Tillæg 21 til Herning Kommunes spildevandsplan 2015–2025 for Kibæk (FORSLAG)

Baggrund for tillægget

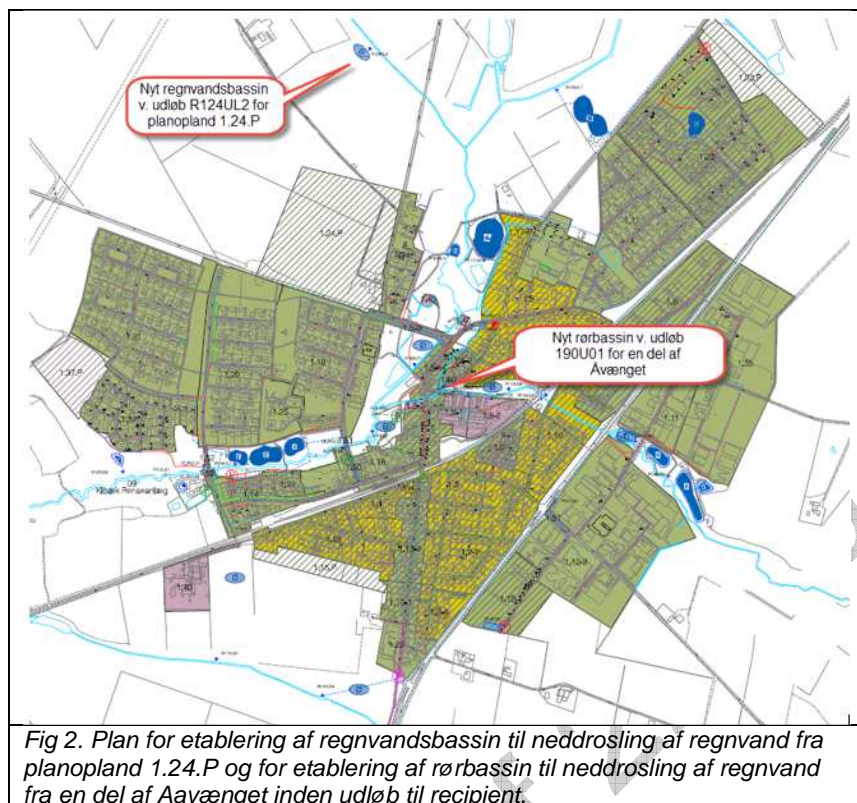
For at bringe spildevandsplanen i overensstemmelse med kommuneplanen, udgår planområde 1.32.P og vestlige del af opland 1.23.P af planen. Se fig. 1.
